**AVIS RELATIF À LA PROTECTION
CONTRE LES EVENTUELS EFFETS NOCIFS ET NUISANCES
PROVOQUÉS PAR LES RAYONNEMENTS NON IONISANTS
GÉNÉRÉS PAR DES ANTENNES ÉMETTRICES STATIONNAIRES**

Commune : PEPINSTER - Exploitant : ORANGE

Référence exploitant : 302L1_2 / 30604L1_1 / 40604L1_1 / 50604L1_1

Rapport n° 1235 / 2024

Figure 2 : Vue en plan des installations d'antennes dans un rayon de 300 mètres autour de l'installation faisant l'objet de la demande d'avis

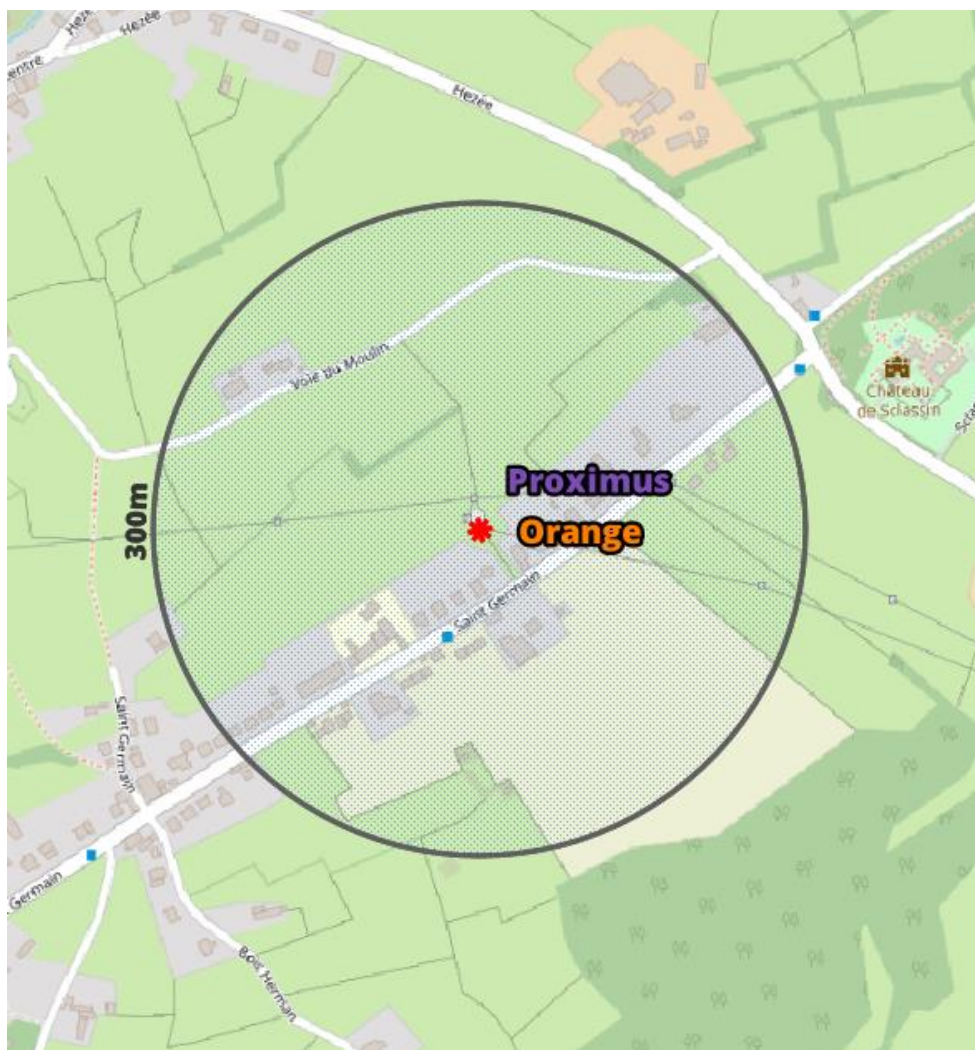
- il y a au plus 4 installations d'antennes émettrices stationnaires présentes dans la zone d'évaluation de 300 mètres de rayon représentée dans la figure 2, y inclus l'installation référencée dans le paragraphe 2 : la limite cumulative définie à l'article 4, §2 du décret est nécessairement respectée dans les lieux de séjour à l'intérieur de la zone d'évaluation de 300 mètres de rayon ;

- b) il y a exactement 5 installations d'antennes émettrices stationnaires présentes dans la zone d'évaluation de 300 mètres de rayon représentée dans la figure 2, y inclus l'installation référencée dans le paragraphe 2 et il existe, pour 3 ou 4 de ces installations, un avis attestant le respect de la limite abrogée de 3 V/m : la limite cumulative définie à l'article 4, §2 du décret est nécessairement respectée dans les lieux de séjour à l'intérieur de la zone d'évaluation de 300 mètres de rayon ;

- c) dans tous les autres cas, il a été vérifié que la limite cumulative définie à l'article 4, §2 du décret n'est pas dépassée dans les lieux de séjour sur base du nombre d'installations localisées dans la zone d'évaluation de 300 mètres de rayon représentée dans la figure 2, de leur localisation ainsi que des données inscrites dans la figure 1 et au paragraphe 4 du présent avis et dans les avis attestant le respect de la limite par installation ou de la limite abrogée de 3 V/m relatifs aux autres installations reprises dans la figure 2.

Compte tenu des considérations ci-dessus, il apparaît que l'intensité du rayonnement électromagnétique généré, dans les lieux de séjour situés dans un rayon de 300 mètres autour de l'installation référencée dans le paragraphe 2, par l'ensemble des antennes émettrices stationnaires de l'ensemble des exploitants du même site d'antennes émettrices stationnaires respecte la limite fixée à l'article 4, § 2 du décret.
